Rapport de l'Inspection des installations classées

Visite d'inspection du 17/10/2025

SOCIETE INDUSTRIELLE DE RECUPERATION DES METAUX

Références : 2025 1286 UbD1-86 Env

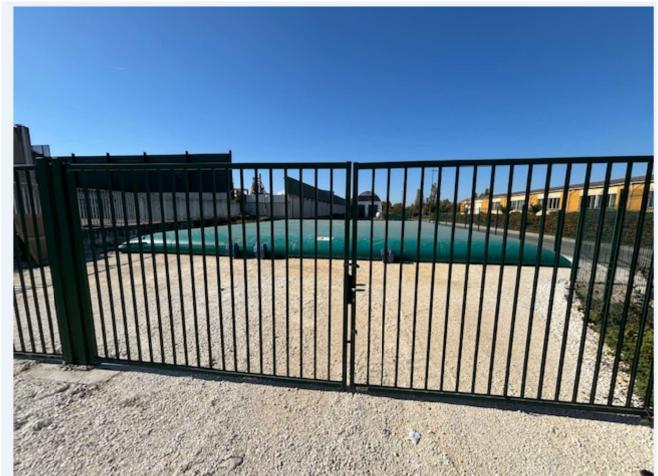
Lors d'un passage à proximité du site, l'inspection s'est arrêtée afin de constater la présence de la réserve incendie d'une capacité de 360 m³ (cf. photos infra).

La réserve incendie était présente et en cours de remplissage pour atteindre le volume requis. Celle-ci dispose bien de trois prises pour la connexion des engins du SDIS, et elle est ceinturée par une clôture et deux portails d'accès.

Toutefois, l'exploitant se doit de :

- finaliser le remplissage de la réserve pour atteindre une hauteur de 1,6 m pour garantir les 360 m³ et devra réaliser des apponts périodiques pour garantir la disponibilité de ce volume ;
- réaliser un essai de mise en aspiration par des engins du SDIS de la réserve afin de la réceptionner et d'en valider la conformité.

Ces éléments sont bien prévus par l'exploitant et devront faire l'objet d'une information régulière de l'inspection.
